**RICHIESTA DI VARIANTE NON SOSTANZIALE
DEL PROVVEDIMENTO AUTORIZZATORIO UNICO
AVENTE DELIBERA DI GIUNTA REGIONALE N. 2062 DEL 04/11/2024
E DELLA SUCCESSIVA SCIA AVENTE PROT. N. 9156 DEL 12/11/2025
RELATIVA ALL'IMPIANTO IDROELETTRICO
SUL T. ENZA DENOMINATO "CEDOGNO" DA REALIZZARSI
NEL COMUNE DI NEVIANO DEGLI ARDUINI IN LOC. CEDOGNO (PR)**

MULINI DI CEDOGNO

TITOLO **RELAZIONE IDRAULICA**

Figura 1: Ubicazione delle difese spondali in variante al progetto (in rosso)

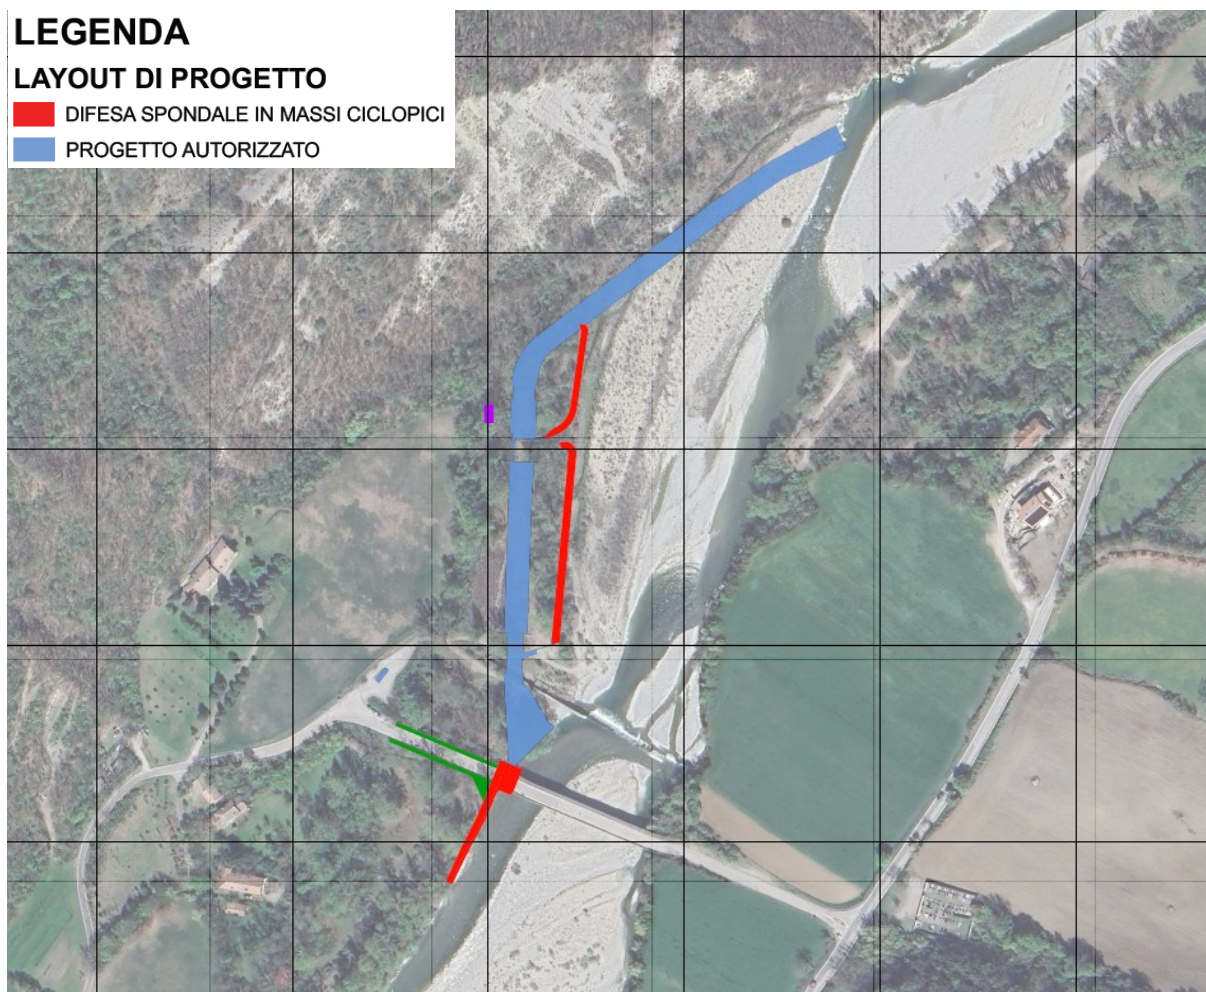
Si riporta di seguito un’immagine aerea con l’ubicazione delle difese spondali in variante al progetto (in rosso).

Figura 2: Stralcio planimetrico delle difese spondali in variante al progetto da realizzare a monte della briglia (in rosso)

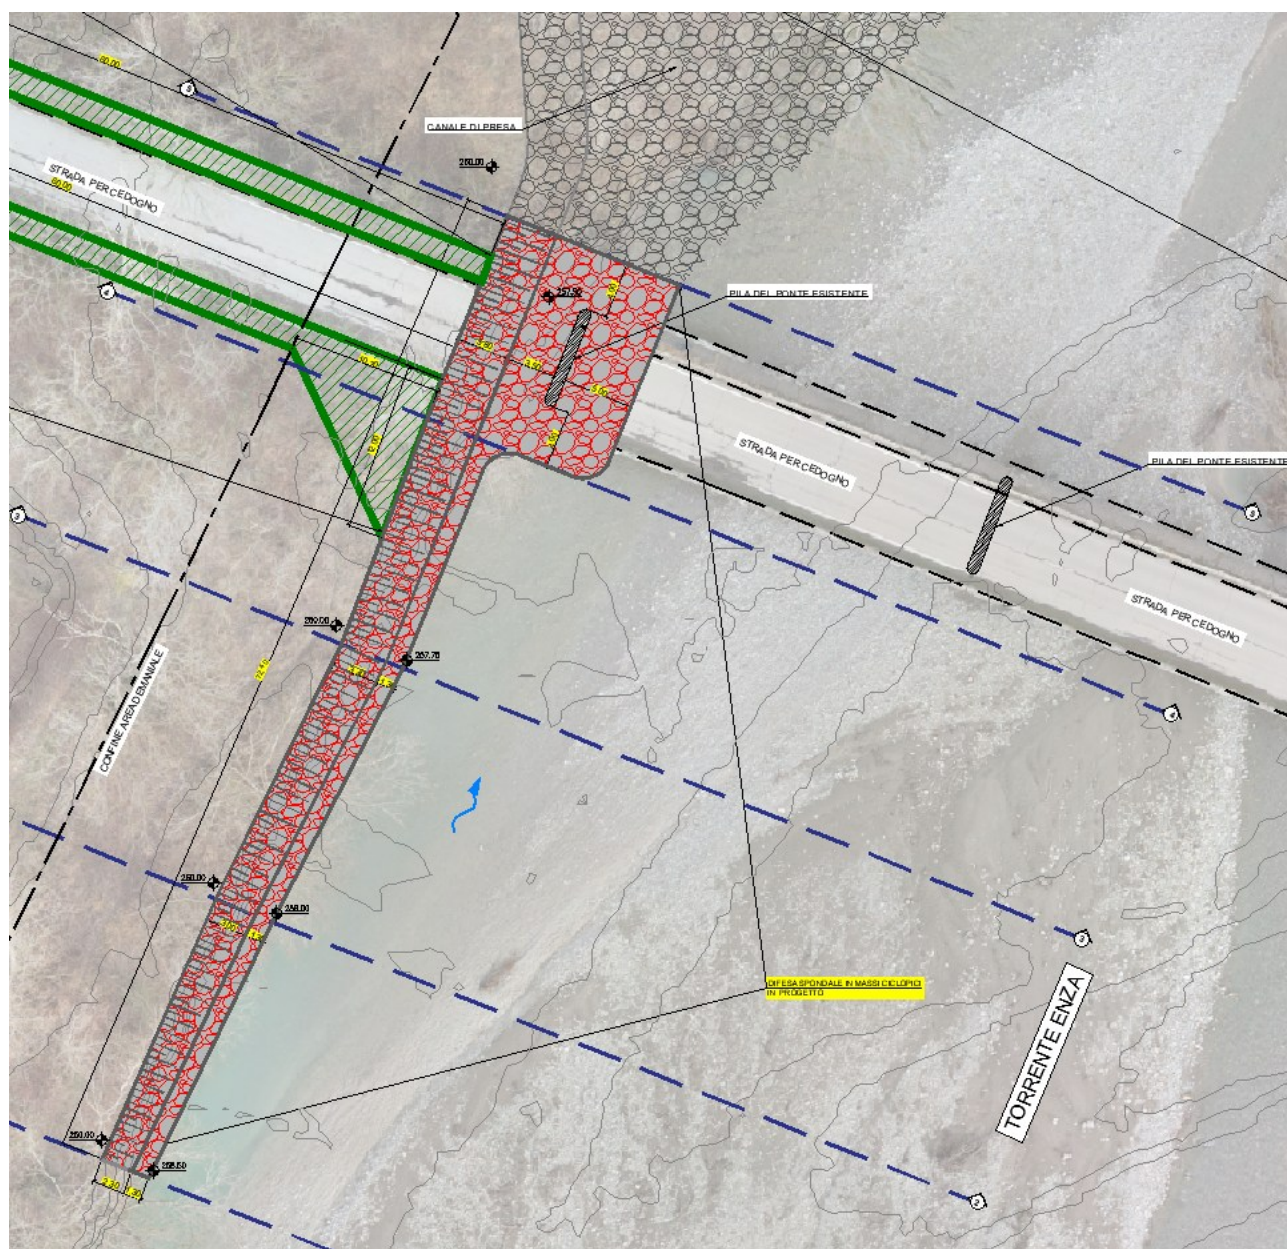
- **Realizzazione di una difesa spondale in sinistra idraulica in massi ciclopici della lunghezza di circa 72 m a monte della briglia**

Figura 3: Sezione 4 sponda sinistra alveo – Intervento 1 (Stato di progetto)

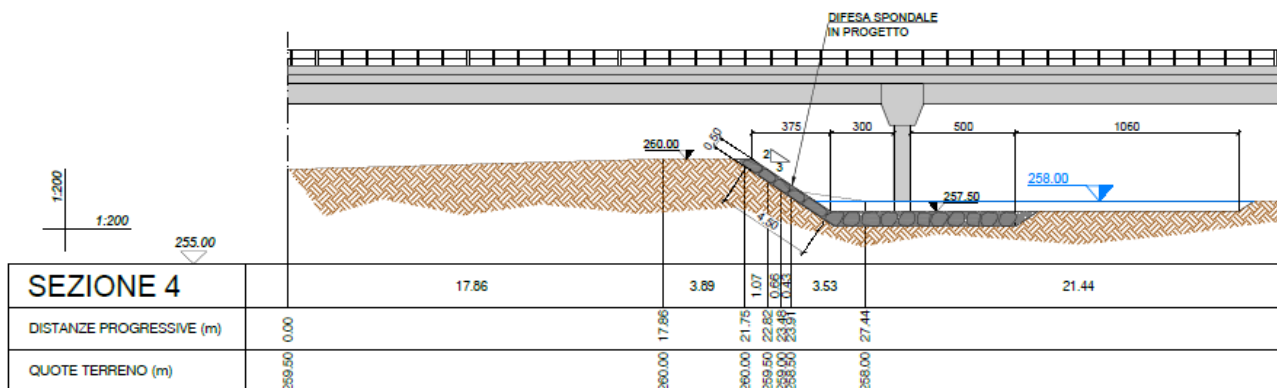
Nella Tavola “STATO DI PROGETTO SEZIONI SPONDA SINISTRA ALVEO – INTERVENTO 1” sono rappresentate le sezioni relative alla difesa spondale in variante al progetto a monte della briglia. Di seguito si riporta un estratto contenente i dettagli della sponda e dell’alveo in prossimità della pila del ponte, di cui il progetto propone la consolidazione del fondo mediante la posa di massi ciclopici. Rispetto allo stato di fatto rilevato, il progetto propone come quota finita sopra il masso - 0,5 m. La scarpata morfologica viene tenuta della stessa geometria.

Figura 4: stralcio planimetrico con l’indicazione delle due difese spondali in variante al progetto (in rosso)

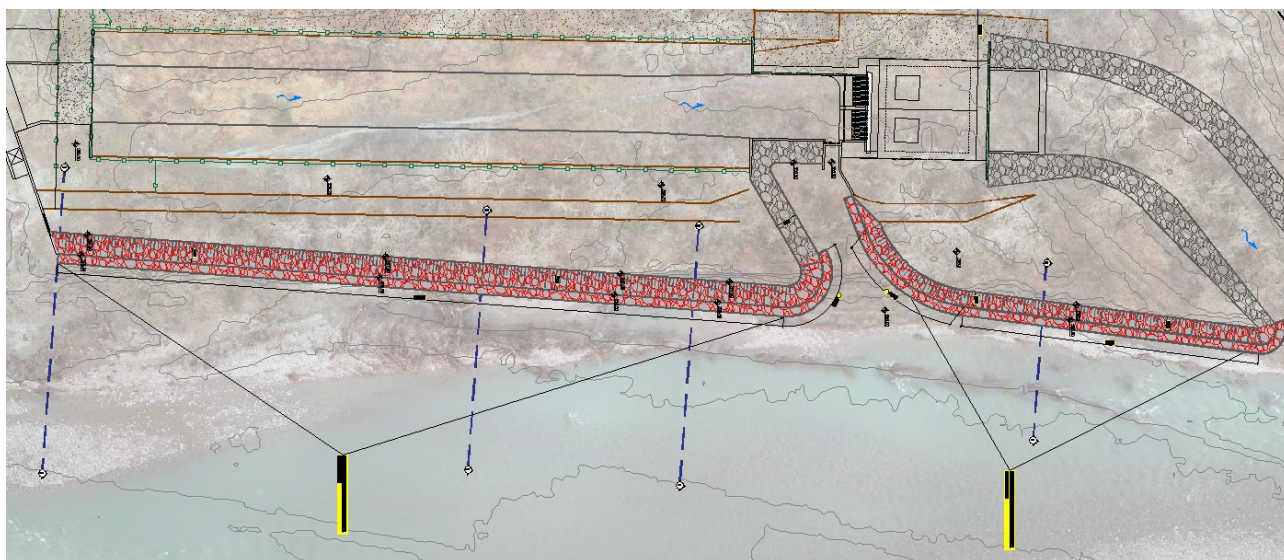
- **Realizzazione di due difese spondali in sinistra idraulica in massi ciclopici della lunghezza di 114 m e di 61 m circa**

Figura 5: Sezione 7 sponda sinistra alveo – Intervento 2 (Stato di progetto)

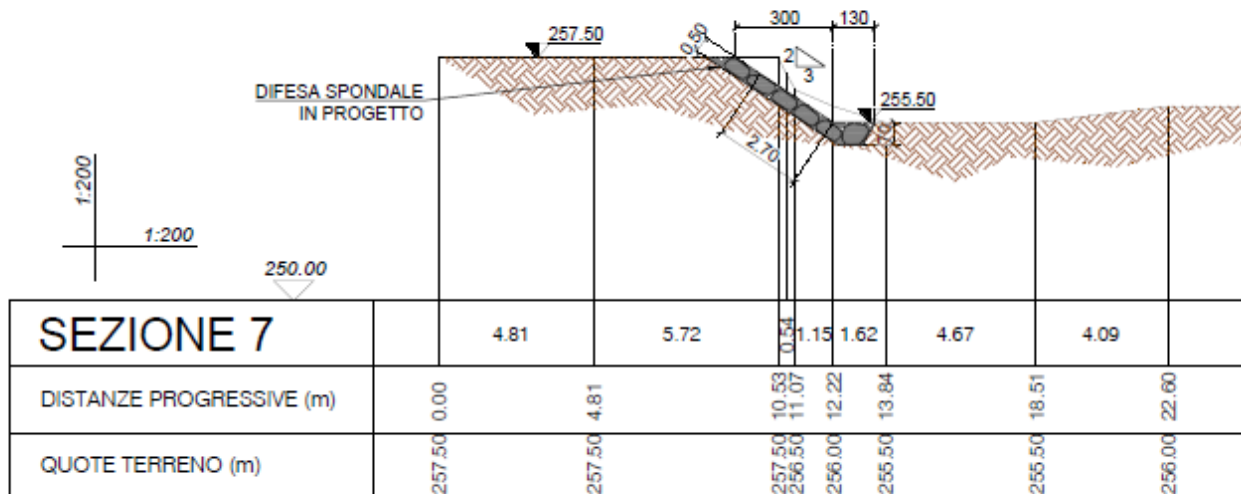
Nella Tavola “STATO DI PROGETTO SEZIONI SPONDA SINISTRA ALVEO – INTERVENTO 2” sono rappresentate le sezioni relative alle difese spondali in variante al progetto a valle della briglia. Queste verranno realizzate tutte in scavo (berma e mantellata) garantendo il mantenimento dell’attuale morfologia della sponda e dell’alveo.
